**Forum mondial de l'harmonisation
des Règlements concernant les véhicules**

Groupe de travail de la sécurité passive

Règlement ONU n° 100 (Véhicules électriques)**Proposition de série 04 d'amendements au Règlement ONU
n° 100 (Véhicules électriques)*****Communication de l'expert des Pays-Bas**

« Annexe 10

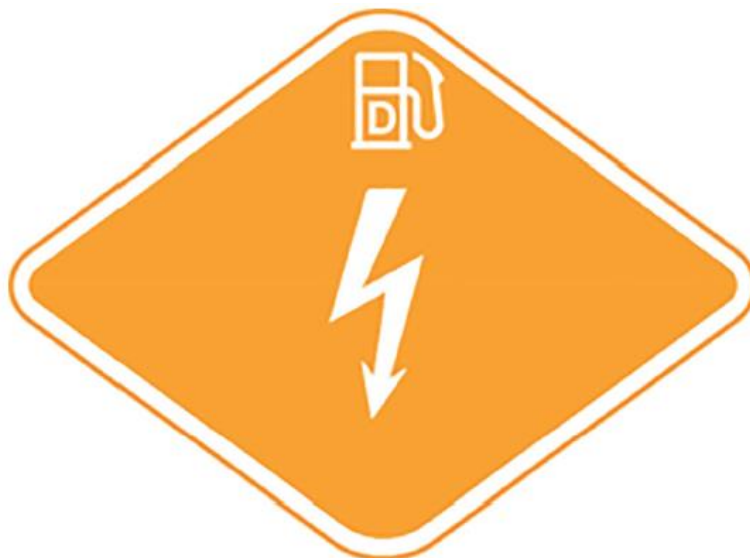
Dispositions relatives à l'étiquette à apposer sur les véhicules des catégories M₂/N₂ et M₃/N₃ équipés d'une chaîne de traction électrique

(Par. 5.5.1 à 5.5.3 du présent Règlement)

L'étiquette se présente sous la forme d'un autocollant qui doit résister aux intempéries.

La zone centrale indique la source d'énergie première.

La zone supérieure indique la source d'énergie secondaire.

Le schéma et les symboles doivent être conformes à la norme ISO 17840-4:2018.

Les couleurs et les dimensions de l'étiquette doivent être conformes aux prescriptions suivantes :

Couleurs :

Fond :	orange, code RVB 255, 165, 0
Bordure :	blanc ou blanc réfléchissant
Lettres :	blanc ou blanc réfléchissant

Dimensions :

Largeur de l'étiquette :	110-150 mm ;
Hauteur de l'étiquette :	80-110 mm. ».
